**„Ventspils ostas Ventas upes kanāla
krasta stabilitātes nostiprināšana”
iepirkuma identifikācijas
Nr. VBOP 2014/80KF**

NOLIKUMA SKAIDROJUMI Nr.6 un Nr.7

Pielikums Nr.1

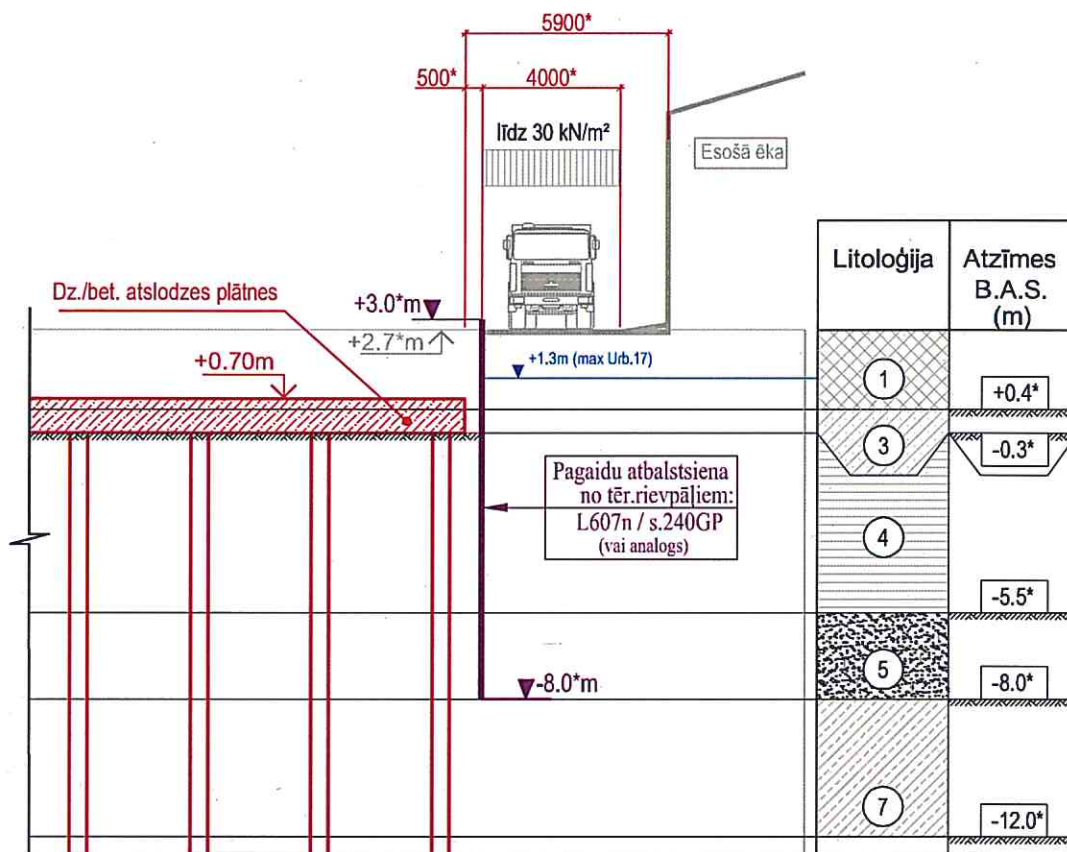
Piestātnes Nr.3 caurbrauktuves nodrošināšanai pirmajā darba posmā jā saglabā brauktuve ne mazāk kā 6 metrus no AS „Kālija Parks” puses gar piestātņi Nr.3 un caurbrauktuvi uz piestātņi Nr.3 (1.posms) blakus AS „Kālija Parks” konveijeram Nr.25.

Veicot 1. un 2. būvniecības etapu darbus, nepieciešams būvdarbu izpildes laikā nodrošināt autotransporta caurbraukšanas iespēju piestātnes Nr.3 aizmugures zonā (skatīt plānu pielikumā). Lai to nodrošinātu, nepieciešams ierīkot pagaidu atbalsta sienu (skatīt iespējamo tehnisko risinājumu pielikumā). Izmaksas jāparedz iepirkuma procedūras nolikuma pielikuma Nr.8 – „Būvdarbu tāmes veidlapas” „Sagatavošanas darbi (HR) 1.3.pozīcijā – „Satiksmes organizēšana būvdarbu laikā”.

— - pagaidu atbalstsiena būvbedres nostiprināšanai
